平成24年度 西小学校通学路対策箇所図

平成24年度 南小学校通学路対策箇所図

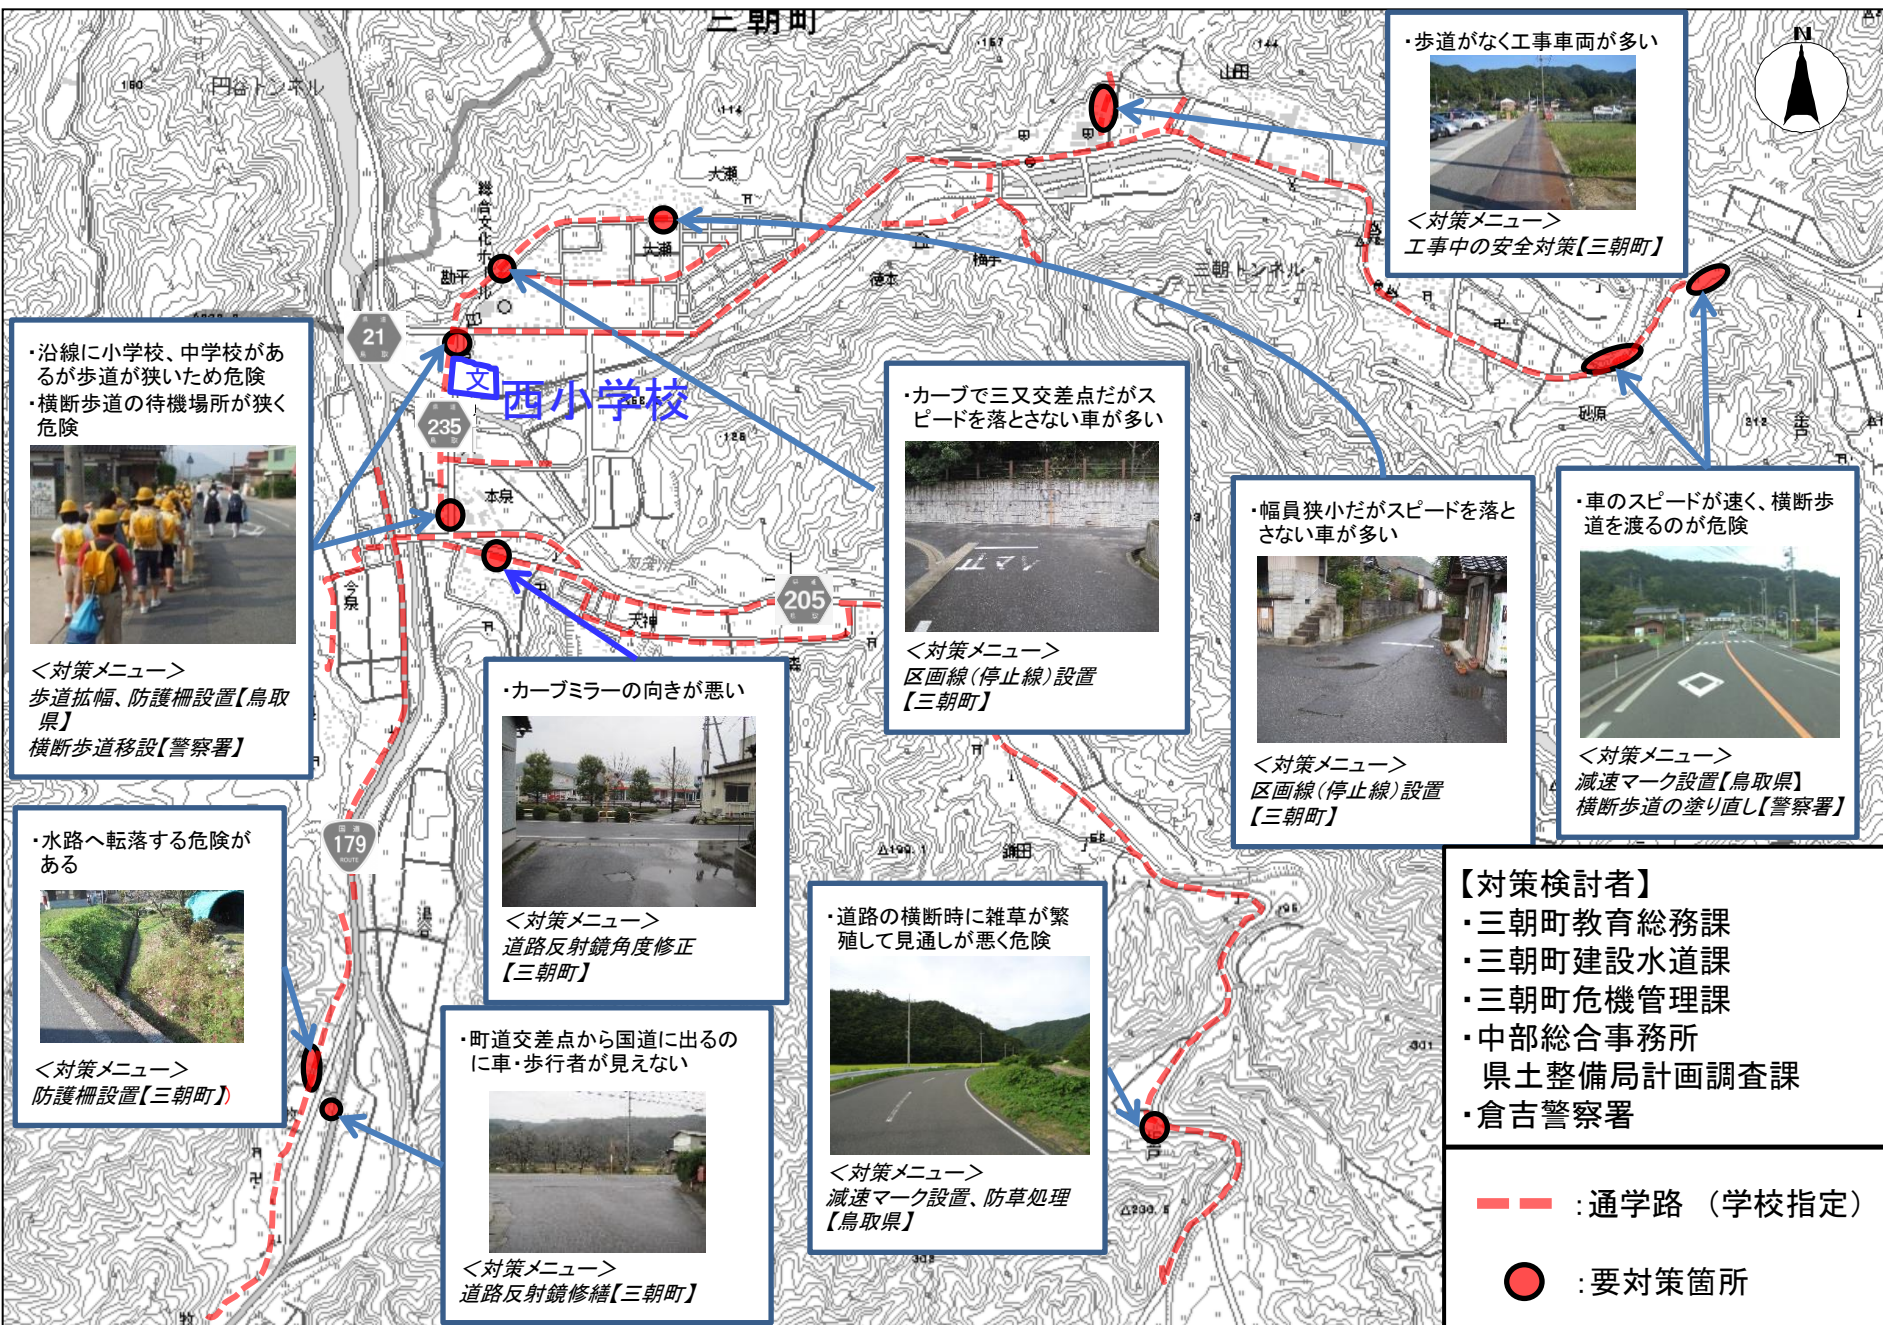
・通学路の法面から倒木・落石の可能性有

・冬季に車がスリップして歩道に乗り上げることがあり危険

・歩道がなく路肩が狭い

・急カーブであるが車のスピードが速く危険

＜対策メニュー＞
倒木の処理、落石防護柵の設置
【三朝町】

＜対策メニュー＞
防護柵の設置【鳥取県】

＜対策メニュー＞
路肩のカラー舗装【三朝町】

＜対策メニュー＞
減速マーク設置【鳥取県】
一時停止線標示補修【警察署】

平成27年度 南小学校通学路対策箇所図

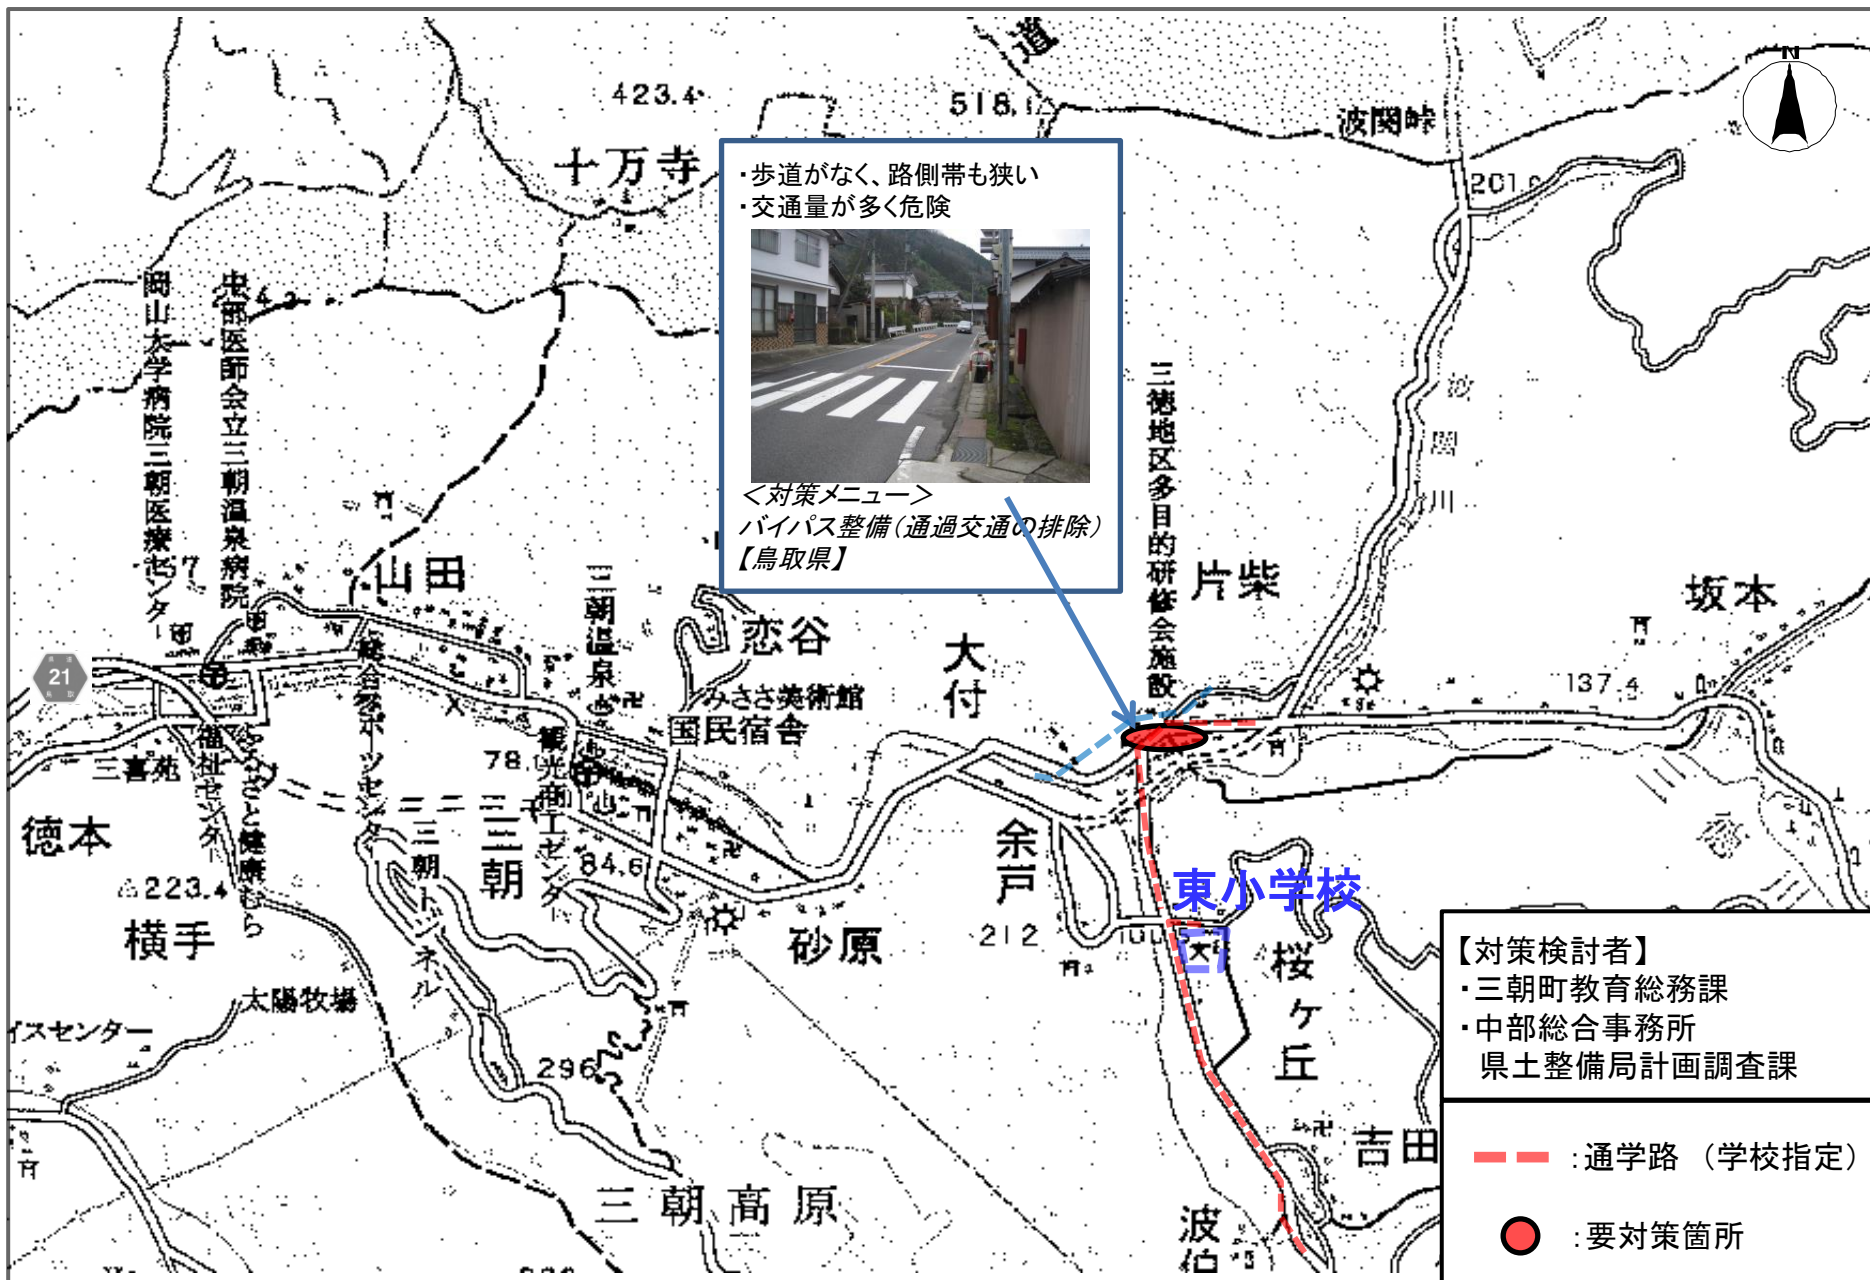
・車のスピードが速く、冬にはスリップ事故も有

・道路法面が崩落し落石有

・国道179号のう回路としてスピードを出して走る車がある

＜対策メニュー＞
ゼブラ引き直し、カーブ半径表示【鳥取県】

＜対策メニュー＞
崩落防止工事【鳥取県】

＜対策メニュー＞
路肩のカラー舗装を全路線に延長【三朝町】

平成30年度 南小学校通学路対策箇所図

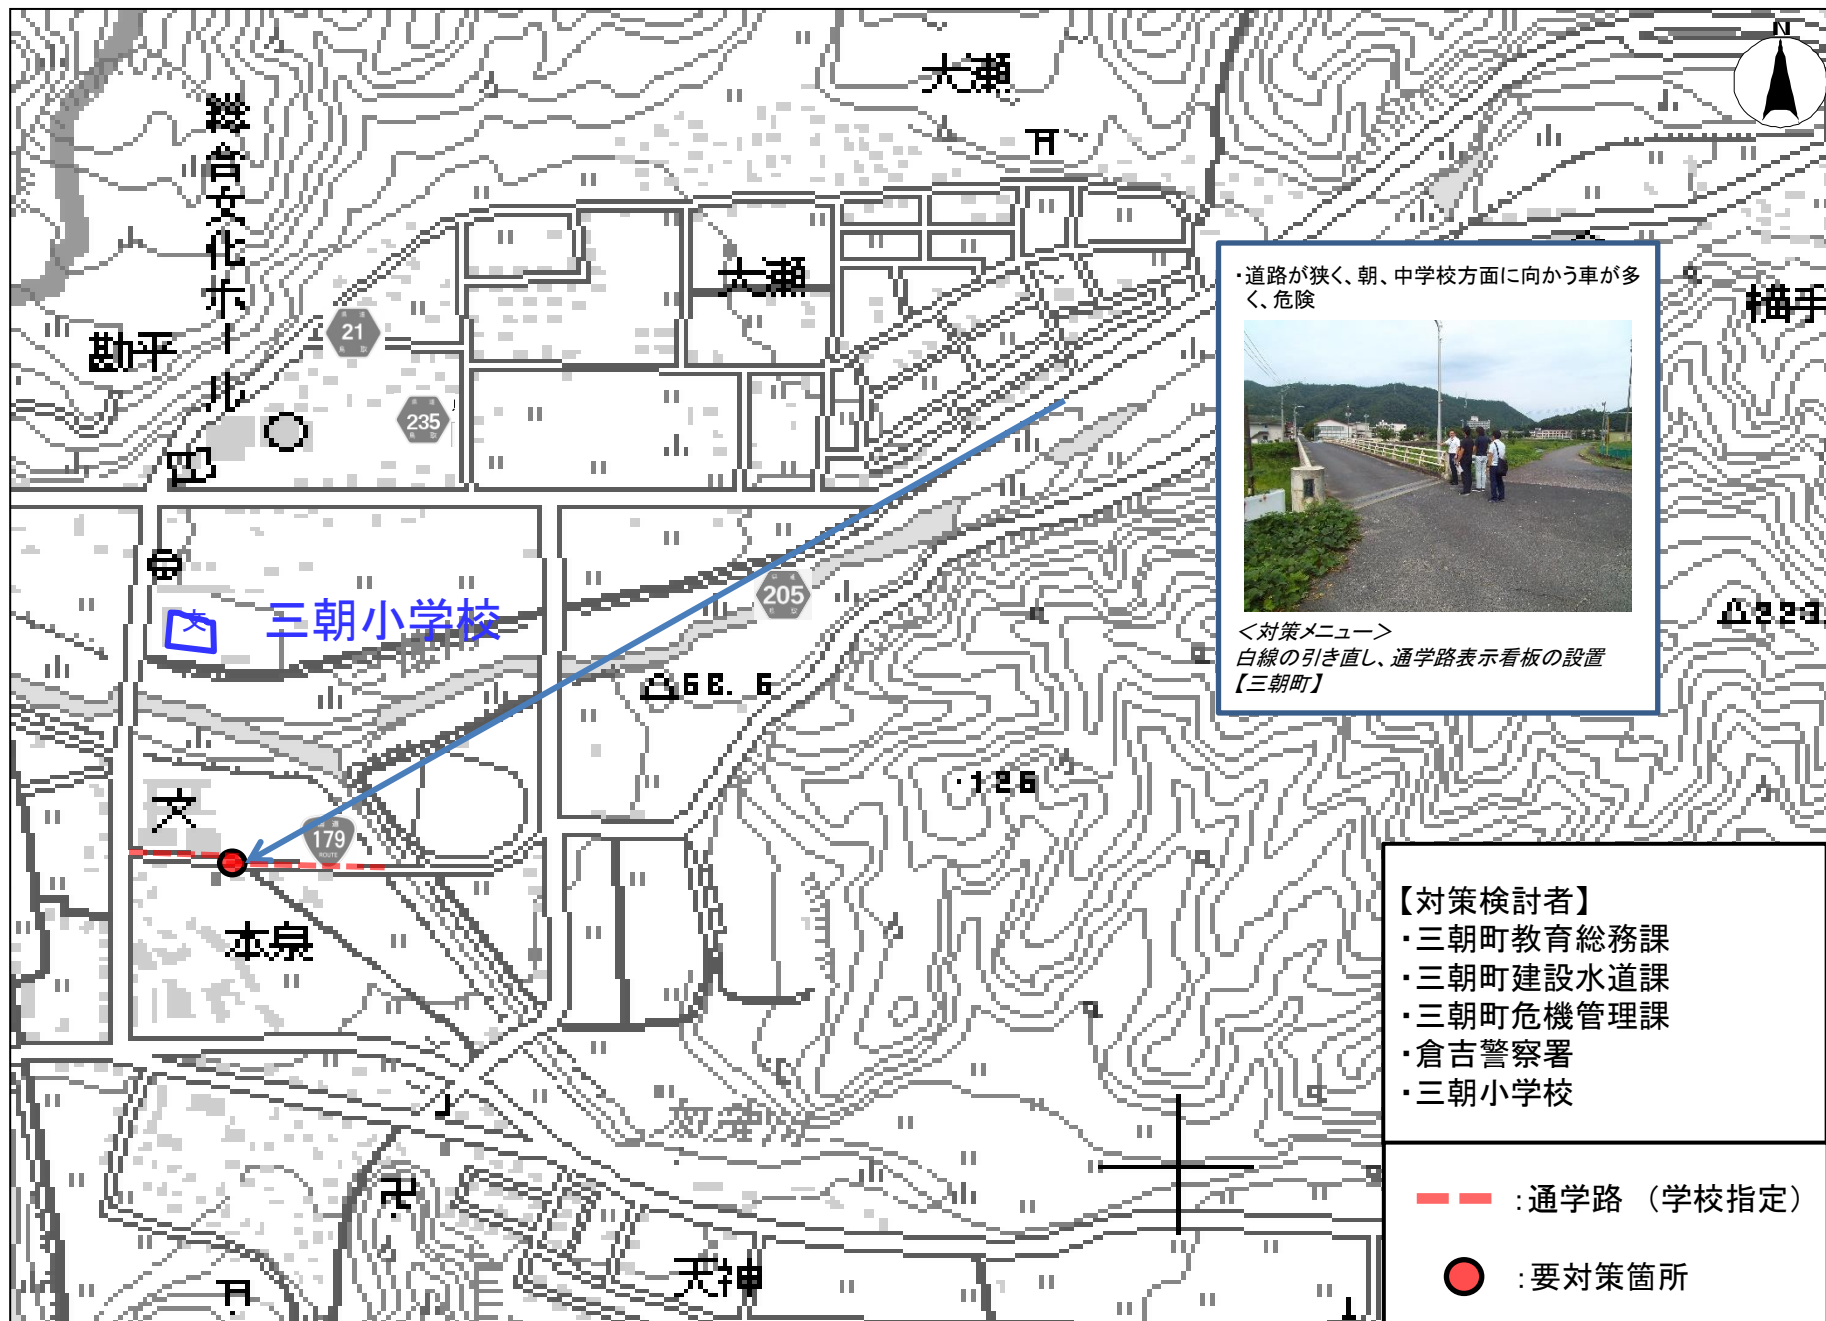
・緩やかな下りカーブで車のスピードが出やすく危険

・通学路沿いの土砂崩れ

・スピードを出す車があり、点滅信号機のある交差点を横断する際に危険

＜対策メニュー＞
古くなった注意喚起看板を更新【三朝町】

＜対策メニュー＞
法面防護工事【鳥取県】

＜対策メニュー＞
横断歩道の塗り直し【警察】
横断旗の設置【三朝町】

令和元年度 三朝小学校通学路対策箇所図

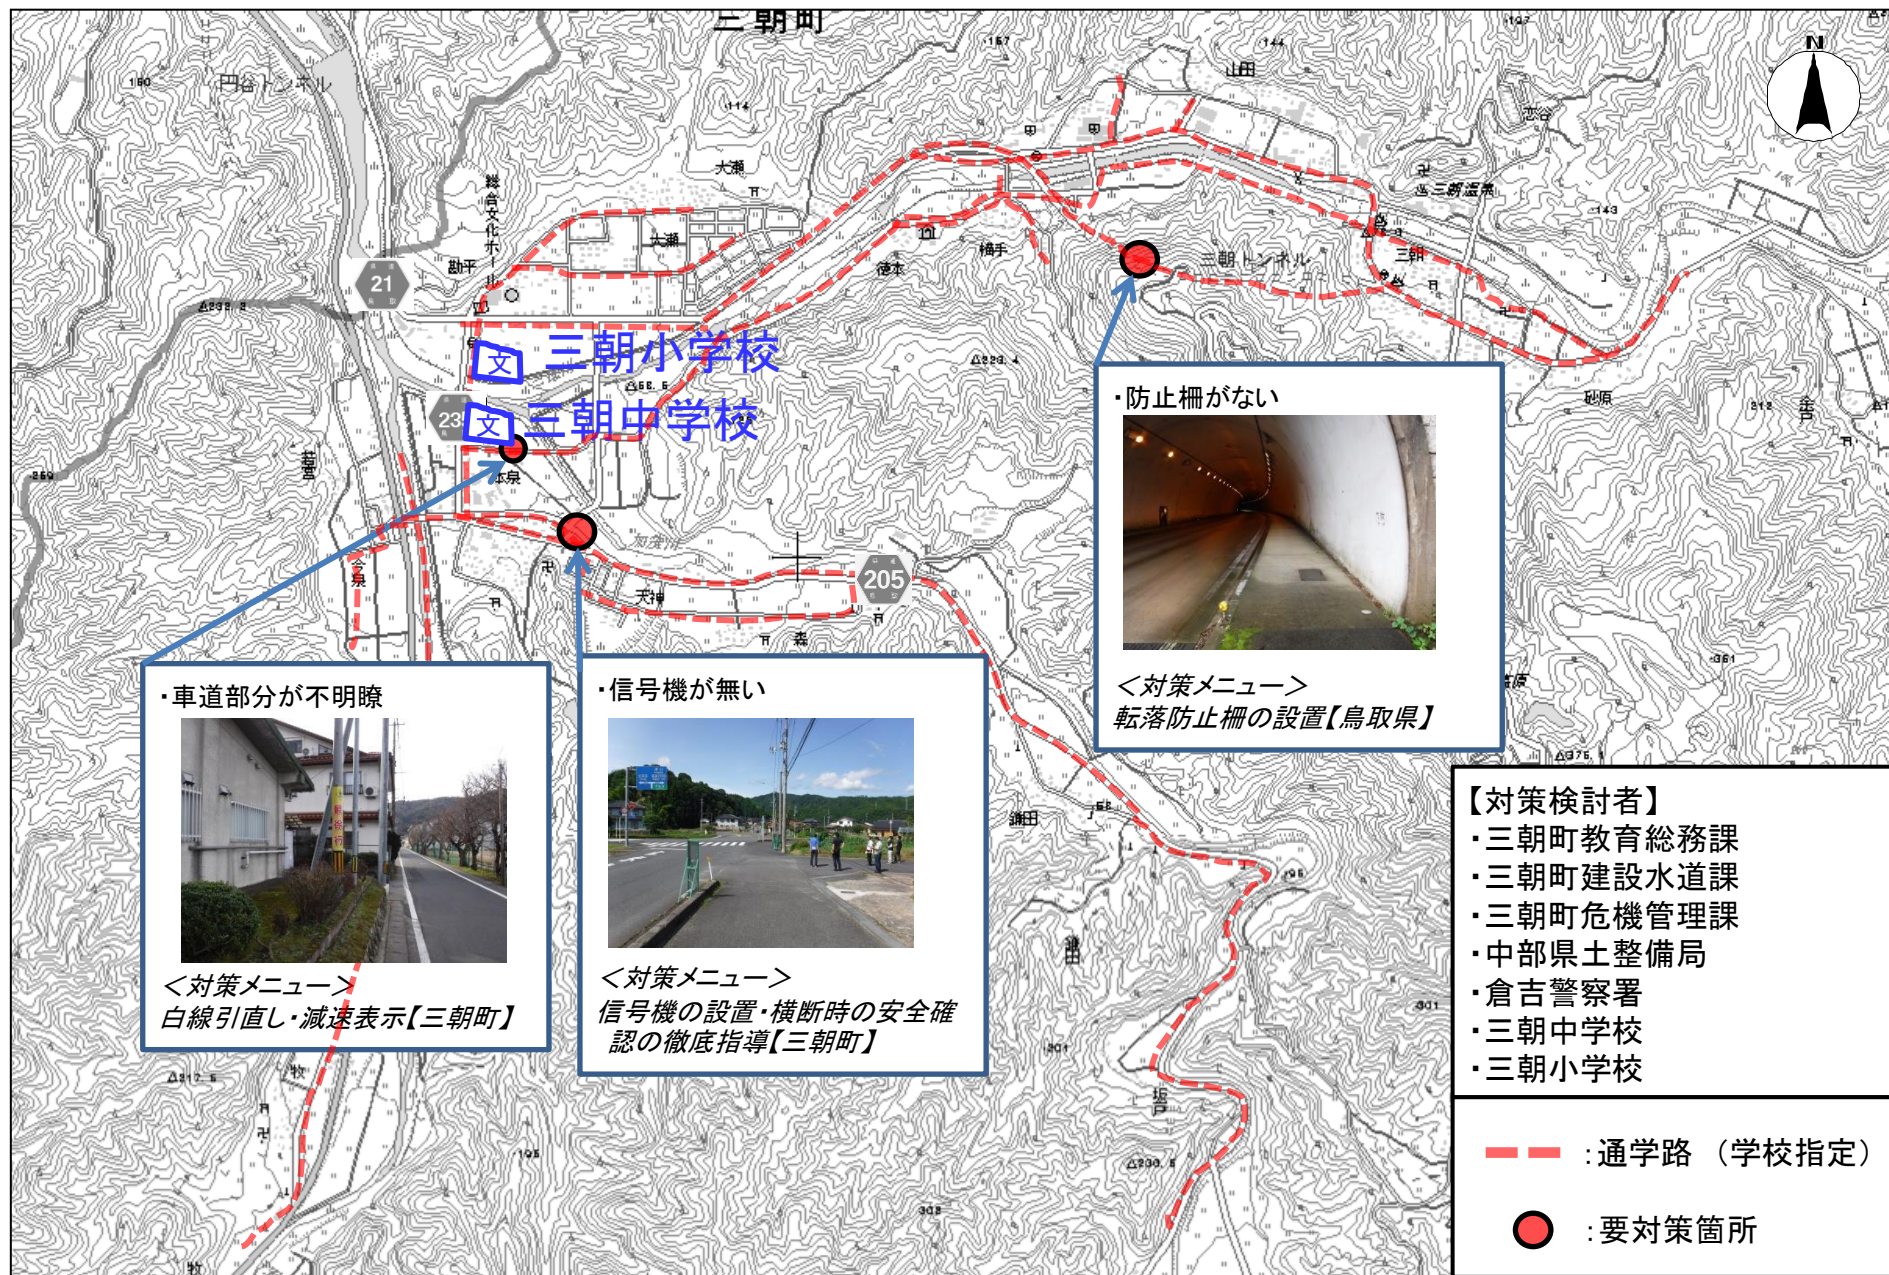
・転落防止柵がない

・車道部分が不明瞭

＜対策メニュー＞
転落防止柵の設置【鳥取県】

＜対策メニュー＞
白線引直し・減速表示【三朝町】
